Gutachten zum Beweisbeschuß

5 U 5268/02

414-306 GG

Es geht um das Anwesen Pacellistraße 6-8 und hier um die Trennwand im 2.OG zwischen den Mietflächen und dem Treppenraum des Rückgebäudes.

Abbildung 1 Trennwand zum Treppenraum des Rückgebäudes

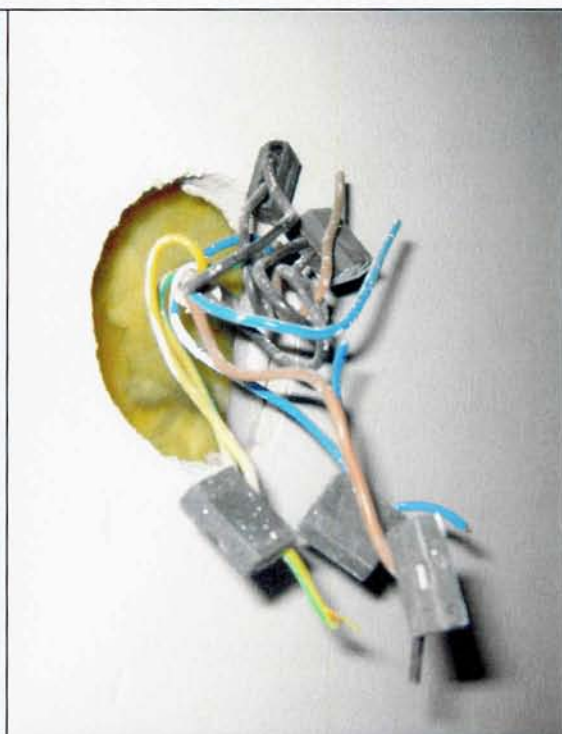
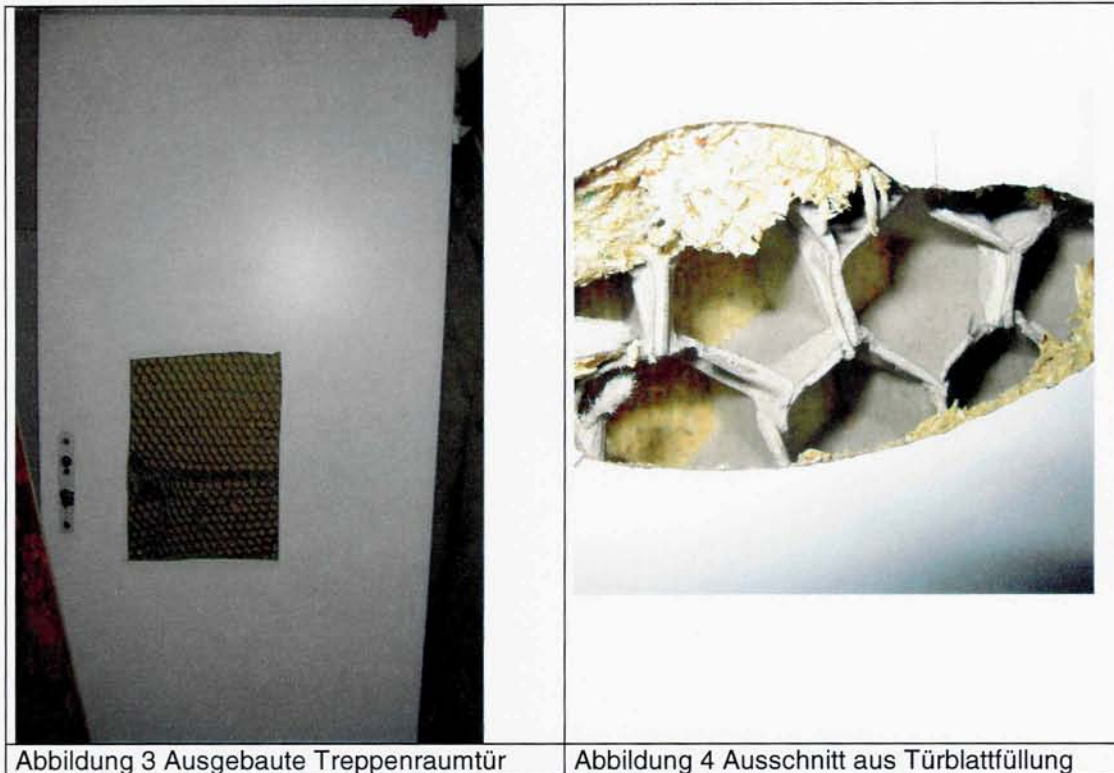
Entsprechend dem Anschreiben zum Ortstermin wurde die streitgegenständliche Trennwand nicht zerstörend untersucht. Die Wand konnte über eine Elektroinstallation einseitig eingesehen werden, vgl. Abbildung 1 und 2. Die Ausführungen in [1] und [2] zum Wandaufbau können somit bestätigt werden, wobei im einsehbaren Bereich eine Mineralfaserdämmung zu erkennen ist.

Zusätzlich zur Spanplatte, wie sie in Bild 63 und 64 in [2] zu erkennen ist, wurde zwischenzeitlich (wieder) eine Tür auf Seiten der Mietfläche angeordnet (Abbildung 1). Herr Dallinger erklärte, er habe die ursprüngliche Tür austauschen müssen, da diese bei Renovierungsarbeiten beschädigt worden ist. Die ursprünglich eingebaute Tür stand noch im Vordergebäude abgestellt, vgl. Abbildung 3 und 4.

Abbildung 5 Grundriß 2.OG – entnommen aus [1]

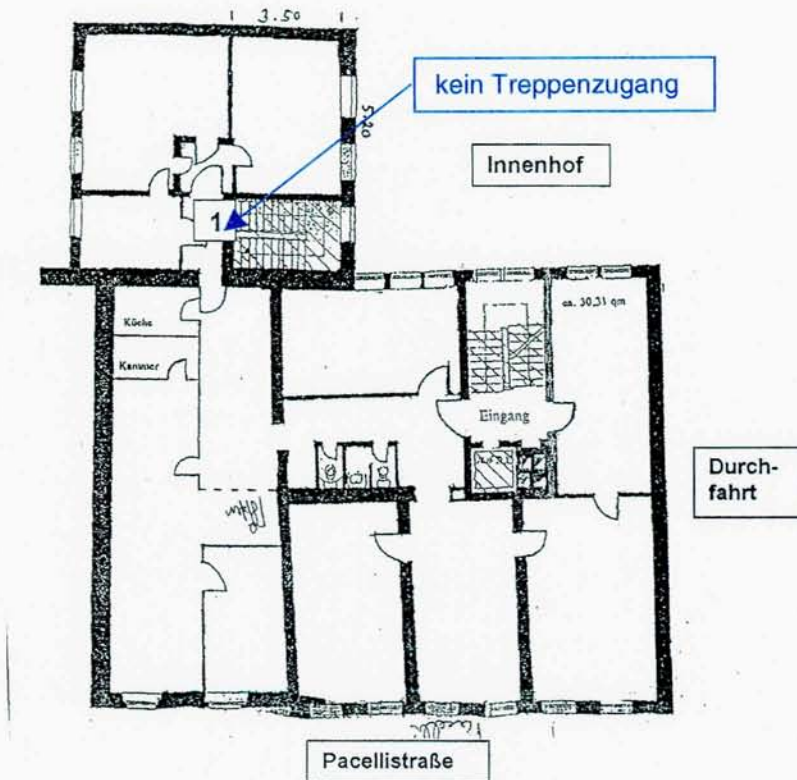
Anm.: Wie anhand des Grundrisses erkennbar, waren früher Vordergebäude und Rückgebäude möglicherweise eigenständige Gebäude, d.h. ohne Verbindungstüren. Nach heutiger Sicht wäre eine Nutzung des Rückgebäudes im 2.OG - ohne Verbindungstür - als Aufenthaltsräume nicht zulässig, da der 2. Rettungsweg wegen unzureichender Anleiterbarkeit der hofseitigen Fenster nicht nachweisbar ist.

Im 2.OG – in den streitgegenständlichen Mietflächen - ist eine Verbindungstür zwischen Vorder- und Rückgebäude eingerichtet, dafür besteht kein Zugang zum Treppenraum des Rückgebäudes.

Abbildung 6 Grundriß 2.OG – entnommen aus [1], mit Rettungswegen

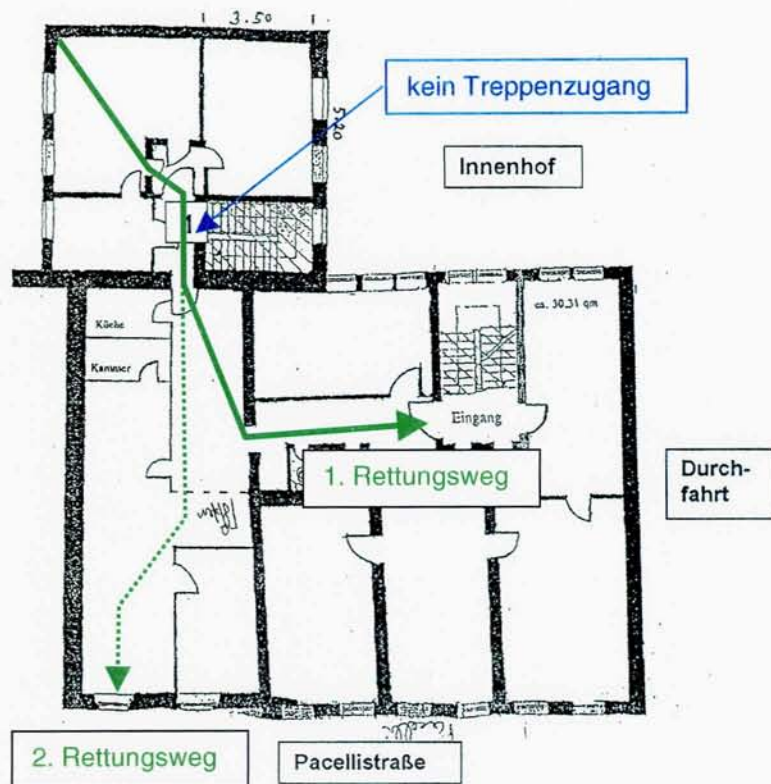
Für die zusammengefaßte Nutzungseinheit (Vordergebäude + Rückgebäude) ist

- Als 1. Rettungsweg der Treppenraum im Hauptgebäude anzusetzen. Dieser ist auch für das Rückgebäude in weniger als 35m Entfernung erreichbar (BayBO Art 36 Abs 2).
- Als 2. Rettungsweg stehen die anleiterbaren Fenster in der Pacellistraße zur Verfügung³.

³ In Bezug auf Räume ohne Fenster zur Pacellistraße gilt (wie bei allen Gebäuden mit nur einer anleiterbaren Straßenfront), daß zumindest ein Raum zur Straße nicht abgeschlossen werden darf, damit ein anleiterbares Fenster auch für die rückwärtigen Räume zur Verfügung steht.

Die Rettungsweg-Situation für die Räume im Rückgebäude ist zwar nicht als „optimal“ zu bewerten⁴; die Rettungswegführung entspricht aber eindeutig den Vorgaben der BayBO.
